Nota van Antwoord dijkversterking Culemborgse Veer - Beatrixsluis

Dijkversterking Culemborgse Veer - Beatrixsluis

Culemborgseveer - Beatrixsluis

Rapportgegevens	
Rapporttitel	Nota van Antwoord dijkversterking Culemborgse Veer - Beatrixsluis
Ondertitel	Dijkversterking Culemborgse Veer - Beatrixsluis
DM nummer:	2061800
Versie:	2.0
Datum:	13 mei 2025

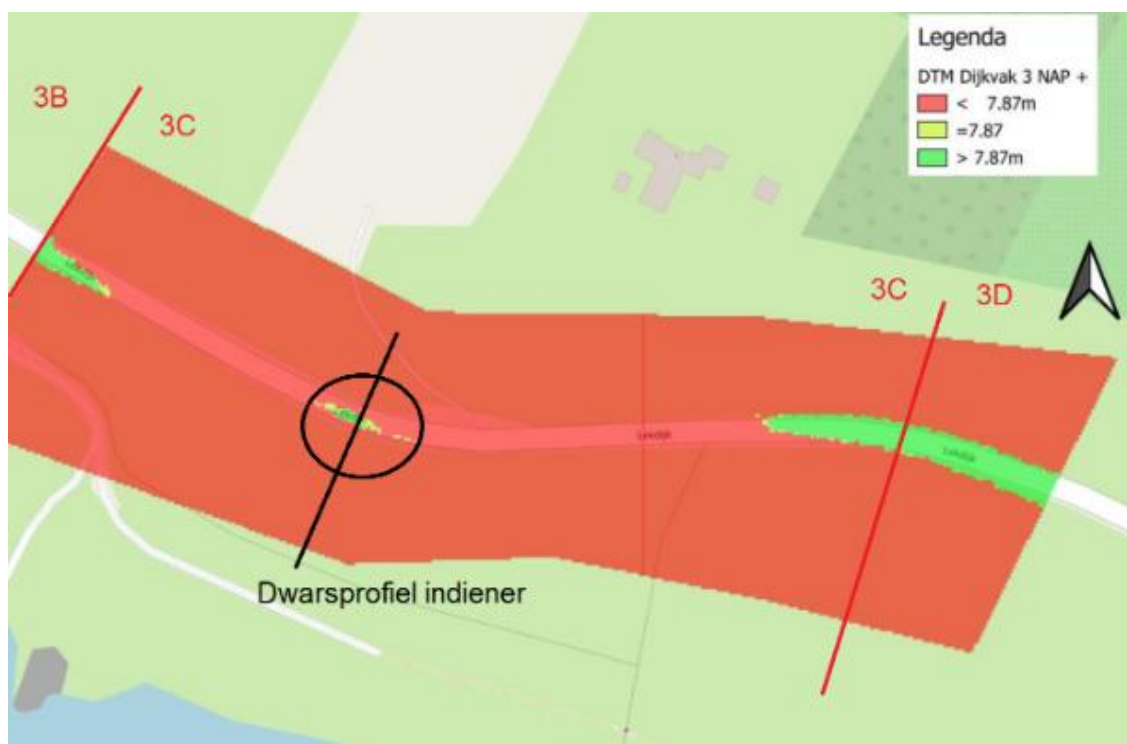
Indiener geeft aan zich niet te kunnen vinden in de wijze waarop een representatieve bodemdalingstrend voor dijkvak 3C is bepaald. Indiener is van mening dat de werkwijze discriminerend is en de dalingstrend voor dijkvak 3C niet naar boven afgerond mag worden.

Voor de bodemdalingszone waarbinnen dijkvak 3C valt, geven 13 van de 17 relevante meetpunten een gemiddelde bodemdaling tussen 2 en 4 mm/j. De 4 waarden tussen 0 en 2 mm (-1,5, -1,6, -1,7 en -1,7 mm/j) liggen allen buiten dijkvak 3C. Het gemiddelde van de meetpunten ligt voor alle 4 de dijkvakken tussen de 2 en 4 mm/j.

Het waterschap ziet geen zwaarwegend argument om specifiek in deze situatie van de methodiek af te wijken. Dat de gemiddelde bodemdalingstrend van dijkvak 3C van -3,3 mm/j rekenkundig wordt gerepresenteerd door de waarde -4 mm/j is voor het waterschap verdedigbaar. De methode om de bodemdaling te voorspellen voor 2073 is omgeven door onzekerheid. Afronden naar boven is een logische en veilige keuze. Het waterschap hanteert daarom de rekenwaarde 4 mm/j voor bodemdaling in dijkvak 3C.

Figuur 2 Fail pass analyse kruinhoogte HBN 1 l/s/m 2073 minus 5 cm (rood = voldoet niet)

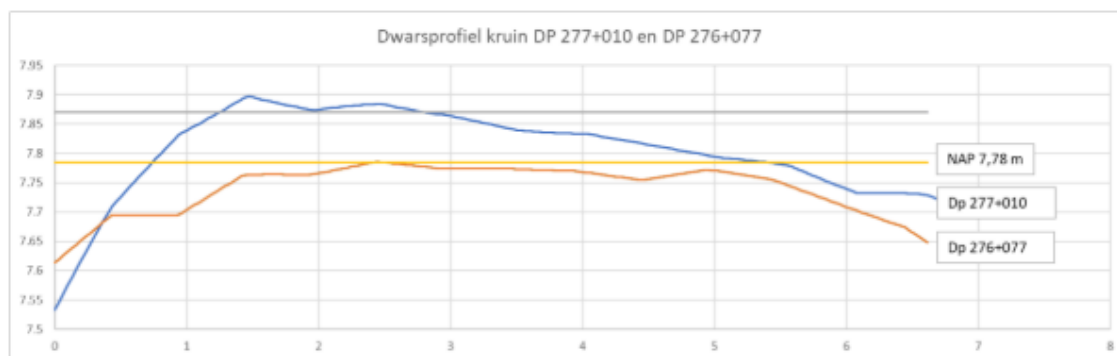
Indiener is van mening dat er een onjuiste kruinhoogte ter hoogte van dijkvak 3c is gehanteerd voor de analyse van de waterveiligheid en dat een onjuiste procedure is gevolgd. Indiener wijst daarbij op wegverkanting van de kruin waardoor het midden van het wegdek niet representatief is als kruinhoogte. Indiener is van mening dat er geen tekort is ten opzichte van waarde die minimaal benodigd is om het dijklichaam binnen de planperiode tot zichtjaar 2073 als onverzadigd te mogen beschouwen. De grens daarvan ligt op NAP +7,87m (zie punt 4.4 = 7,67 + 20 cm bodemdaling) zichtjaar 2073. Tevens verwijst indiener naar een veiligheidsanalyse uit de verkenningsfase van het naastgelegen deeltraject ICU waar op dijkpaal 168 een lokaal hoogtetekort als niet significant is beoordeeld vanwege de robuuste aanname in de bodemdaling. Indiener is van mening dat dit ook van toepassing is op dijkvak 3C van deeltraject CUB.

Indiener heeft het punt van de onjuiste kruinhoogte eerder voorgelegd aan het waterschap. Daarbij heeft het waterschap in een persoonlijk gesprek aangegeven dat voor een hoogteanalyse standaard het midden van de kruin wordt gebruikt en dit naar verwachting nu ook is gebeurd. Omdat indiener erop wees dat er ter hoogte van zijn woning sprake is van sterke verkanting en de buitenbocht zodoende hoger ligt dan het midden van de kruin, heeft het waterschap toegezegd de verkanting te bekijken en te beschouwen of dit gevolgen heeft voor de waterveiligheid. Het waterschap ziet dit niet als het erkennen van een fout maar als teken dat het maatwerk wil leveren en luistert naar de zorgen van bewoners van de dijk. Op 23/09/2024 is reeds een analyse van de kruinhoogte met indiener gedeeld. In deze schriftelijke reactie is toen reeds het volgende inzichtelijk gemaakt:

- De verkanting is lokaal en niet representatief voor heel dijkvak 3C. Het door indiener gehanteerde dwarsprofiel bleek precies het dwarsprofiel te betreffen met de hoogste kruinhoogte ter hoogte van diens woning. Het profiel geeft dus een overschatting van de representatieve kruinhoogte van dijkvak 3C. Voor het waterschap is de minimale kruinhoogte van belang aangezien water zijn weg vindt via de laagste doorgang en niet de hoogste;
- Met een vlakdekkende hoogteanalyse is in beeld gebracht waar de kruinhoogte niet voldoet aan de hoogtereis voor 1 l/s/m in 2073. Dit is de grens om te mogen rekenen met een onverzadigd binnentalud voor het faalmechanische STBI. Deze kruinhoogte bedraagt NAP + 7,87m, start planperiode (2023). Onderstaande figuur laat zien dat de kruinhoogte niet wordt behaald op circa 80% van dijkvak 3C.

Aanvullend is deze analyse herhaald bij een kruinhoogte NAP +7,82m om ons ervan te vergewissen dat er niet onnodig streng naar het hoogtetekort gekeken wordt en de 1 l/s/m mogelijk niet overschreden wordt. Onderstaande figuur toont dat ruim 50% van de kruinhoogte van dijkvak 3C meer dan 5 cm onder de vereiste kruinhoogte ligt om te mogen rekenen met een onverzadigd dijklichaam.

Het waterschap heeft op basis van bovenstaande figuren aangetoond dat er veel vrije doorstroomruimte onder het niveau HBN 1 l/s/m aanwezig is. Voor het waterschap is er geen aanleiding niet rekening te houden met meer dan 1 l/s/m overslag. **Fout! Verwijzingsbron niet gevonden.** toont dat het maatgevende profiel 90 mm onder de kritieke waarde ligt. Het waterschap ziet het als onverantwoord om de veiligheidsanalyse te baseren op het hoogste deel van het dijkvak. Het waterschap blijft bij de conclusie dat in de veiligheidsanalyse dijkvak 3C beschouwd dient te worden als een verzadigd dijklichaam. Dit sluit aan bij de KPR factsheet werkwijze macrostabiliteit i.v.m. golfoverslag OI2014v4.

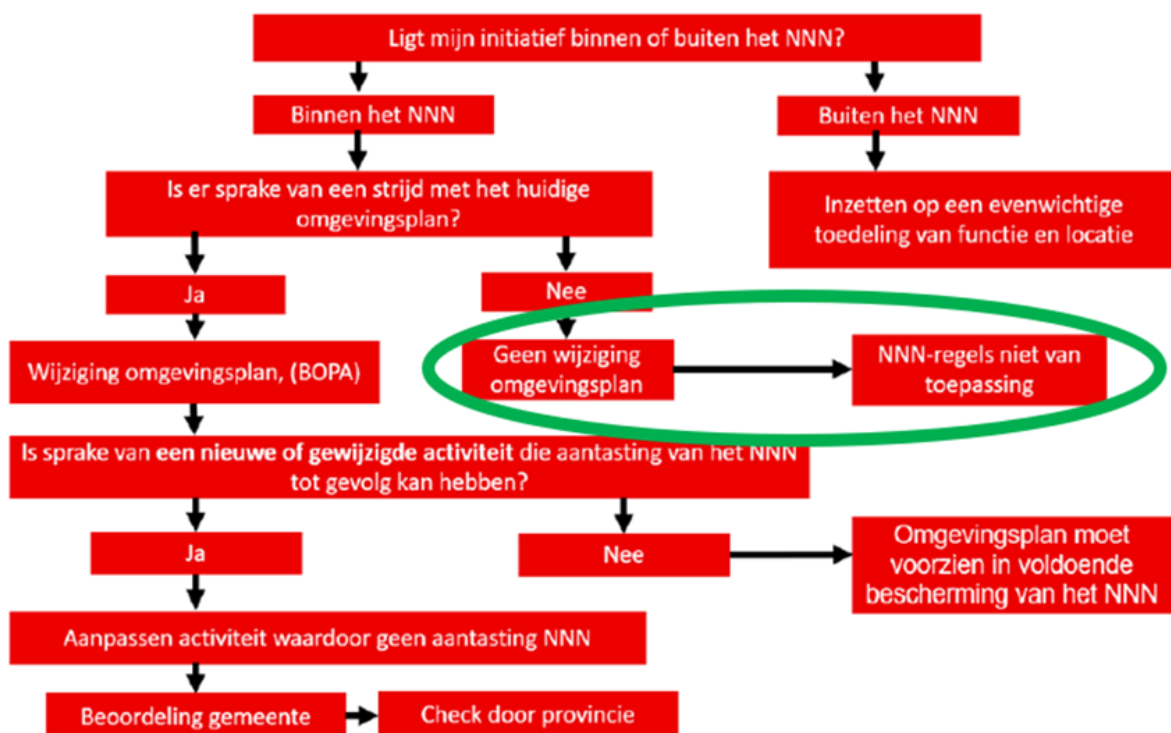
Uit het MER blijkt dat de tijdelijke aantastingen van verschillende beheertypen binnen het NatuurNetwerk Nederland (NNN) geen compensatie krijgen, hoewel er wel sprake is van aantasting van de vegetatie. Volgens het advies- en ingenieursbureau Royal HaskoningDHV is er geen sprake van aantasting door tijdelijke ruimtebeslagen van 90,65 ha, omdat de vegetatie zich 'grotendeels kan herstellen' na de werkzaamheden 'waardoor dit niet leidt tot een permanente aantasting van het NNN' (p. 70). Het opstellen van een compensatieplan is dan ook 'niet nodig' aangezien er 'geen strijdigheid met de Omgevingsverordening van de provincie Utrecht' is. Natuur en Milieufederatie Utrecht (NMU) wil dat er in compensatie voorzien wordt voor de tijdelijke ruimtebeslagen in het NNN Utrecht.

Inderdaad bevat artikel 7.8 van het Besluit kwaliteit leefomgeving een instructieregel, waarin is aangegeven dat de provincie in de Omgevingsverordening regels moet stellen, om te verzekeren dat de kwaliteit en oppervlakte van het NatuurNetwerk Nederland niet achteruitgaan. Voor de provincie Utrecht zijn de desbetreffende regels opgenomen in de artikelen 6.1, 6.2 en 6.3 van de Omgevingsverordening provincie Utrecht. Een instructieregel geeft aan wat de inhoud van een omgevingsplan moet zijn. Artikel 6.2 van de Omgevingsverordening bepaalt dat een omgevingsplan dat betrekking heeft op locaties binnen het NatuurNetwerk Nederland regels moet bevatten die strekken tot bescherming, instandhouding, verbetering en ontwikkeling van de kwaliteit, de wezenlijke kenmerken en waarden en samenhang van het NatuurNetwerk Nederland.

De bescherming van het NNN vindt dus plaats via het gemeentelijke omgevingsplan. Er is wettelijk gezien sprake van een aantasting als het omgevingsplan wordt gewijzigd en daarbij nieuwe activiteiten/funcies of een wijziging van activiteiten mogelijk maakt die nadelige gevolgen kunnen hebben voor het NNN. Voor de dijkversterking is dit niet aan de orde. Voor de maatregelen die mogelijk worden gemaakt met het Projectbesluit hoeven de Omgevingsplannen van de beide gemeenten (Nieuwegein en Houten) niet te worden aangepast, met één uitzondering ter plaatse van het bestemmingsplan Zuidoostelijke stadsrand (herstelbesluit) van gemeente Nieuwegein. Die activiteit, die niet past in dat omgevingsplan, is het plaatsen van het verticale scherm langs de binnenzijde van de dijk. Deze zone is niet aangewezen als NNN-gebied.
